| Thermique moteur | Refroidisseur de gaz d'échappement | 700412 | FORD, VOLVO

Evolution de l'EGR 700412

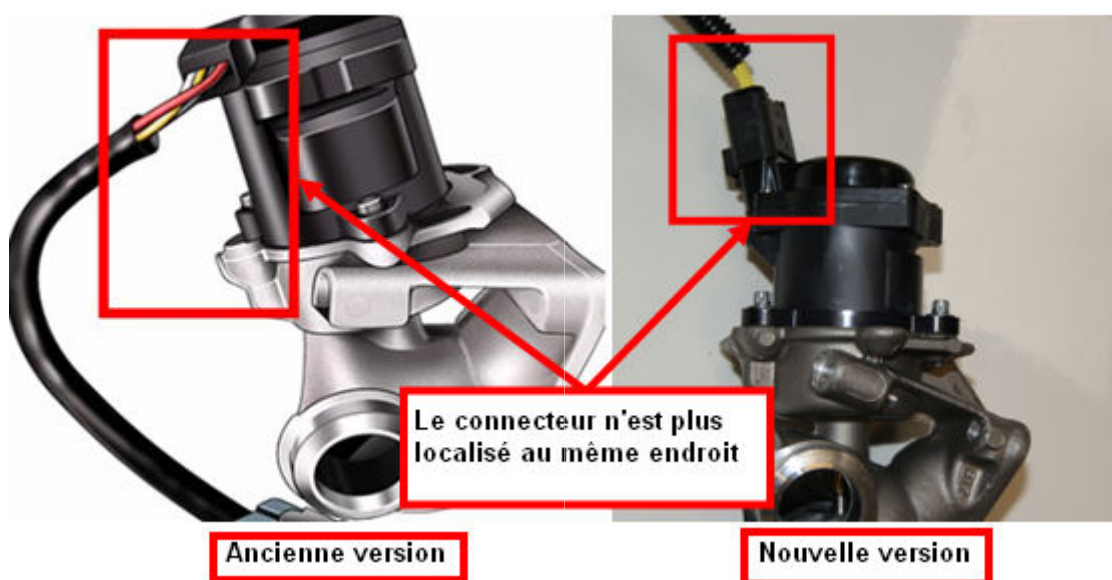
Il y a eu une évolution du produit pour 700 412. L'orientation de connexion est maintenant verticale au lieu d'être horizontale.

Les images ci-dessous montrent les différences entre l'ancienne et la nouvelle version. La nouvelle version est fournie avec un connecteur adapté au véhicule.

La référence de pièce Ford pour l'ancienne version:

Code Tech: 3M5Q 9D475 CA ou un code finition: 1353152

La référence de pièce Ford pour la nouvelle version :

Code Tech: 3M5Q 9D475 EA ou code finition: 1748265

Ces deux pièces sont interchangeables, de sorte que la référence est la même, 700412.
